敦賀発電所 1号炉  
廃止措置計画変更認可申請について  
(審査会合における指摘事項の回答)

2020年12月23日

日本原子力発電株式会社

# 審査会合における指摘事項及び対応

図2-8 FPC循環運転停止時のSFP水温評価モデル

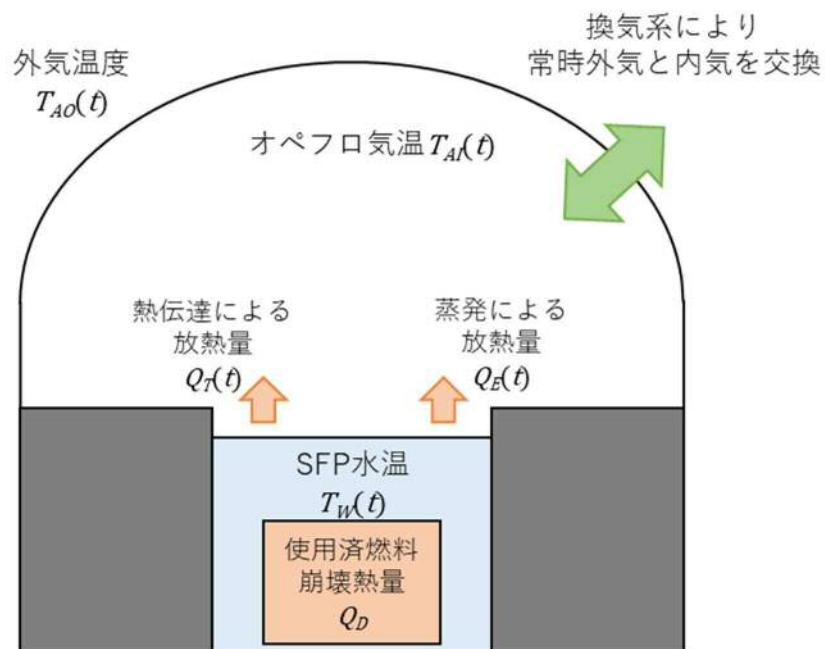
No.	10月27日審査会合での指摘事項	対応状況
1	圧縮減容装置について、性能維持施設として記載することを検討すること	11月26日回答済 <u>※資料2－1に一部説明追加</u>
2	FPC系冷却停止時の燃料プールの水温評価について、FPC系循環運転停止時及び原子炉建物換気系の停止時の影響について説明すること	11月26日回答済

- ・気温と水温の連動性の確認
- ・最高水温が記録された時期の妥当性確認
- ・環境条件の変化に対する概略評価
- ・補給水の水温への影響評価
- ・FPC 系の循環運転停止時の水温評価
- ・換気系停止時の水温評価
- ・SFP 水温の測定位置の妥当性

FPC冷却機能停止時にFPCの循環運転を停止した場合のSFP水温評価モデルについて、図2-8に示す。

このモデルにおいては SFP からの放熱を熱伝達からの放熱と蒸発による放熱に限っており、その他の放熱を考慮していないことから、循環運転を停止した状態を模擬したモデルと考えることができる。また、外気温を 40°C とすることで保守的な評価を実施している。

これにより評価を実施した結果を図 2-9 に示す。FPC の循環系運転停止を模擬したモデルで保守的に評価しても、施設運用上の基準である 65°C を超えないことを確認した。

図 2-10 換気系停止時の SFP 水温評価結果

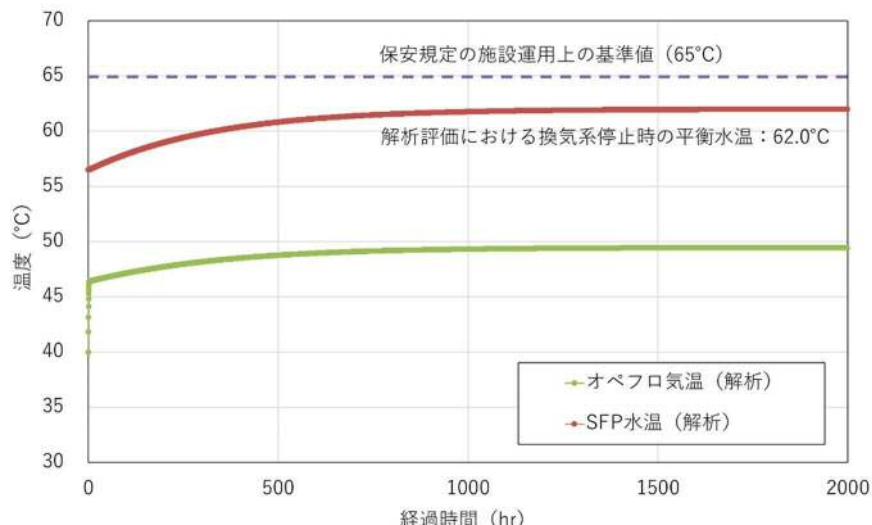
No.	11月26日審査会合での指摘事項	対応状況
1	使用済燃料の号機間運搬に用いる使用済燃料輸送容器について、廃止措置計画の性能維持等に関する記載を追加することを検討すること	<u>資料2－2参照</u>
2	FPC系冷却停止時の燃料プールの水温評価について、プール水蒸発に伴うプール水位変化による放射線影響等について補足説明資料に追加すること	<u>資料2－3に説明追加</u>

2. 3. 5 で用いたモデルにおいては、換気系が常時運転しているものとして、オペフロ内気については外気と常に交換されていることからオペフロ気温と外気温度は同じであるものとして評価したが、換気系が停止した場合、空気の交換がなくなり SFP 水面から放出された熱はオペフロ気温上昇に寄与することとなる。

これにより評価を実施した結果を図 2-10 に示す。FPC 循環系停止時に換気系が停止した場合を模擬したモデル評価において、施設運用上の基準である  $65^{\circ}\text{C}$  を超えないことを確認した。

なお、このモデルにおいては SFP 水位を常時一定として評価しているが、蒸発による SFP 水量減少を考慮して評価した場合も平衡時の水温は水位一定の場合と変わらず、施設運用上の基準である  $65^{\circ}\text{C}$  を超えることはない。

また、SFP 水の蒸発速度は最大で  $\square$  m<sup>3</sup>/hr 程度（FPC 系循環運転及び換気系停止時の平衡水温達成後）であり、この蒸発量での 1 週間での減少量は約  $\square$  m<sup>3</sup> と SFP 標準水量の約 1.4%である。時間的猶予もあることから SFP 水位低下への対策をとる時間があることに加え、5. に示すように電源機能喪失時においても複数の SFP への給水手段を備えていることから、SFP 水の蒸発により、SFP 中の使用済燃料からの放射線遮蔽等に対して影響が生じることはないと考えられる。
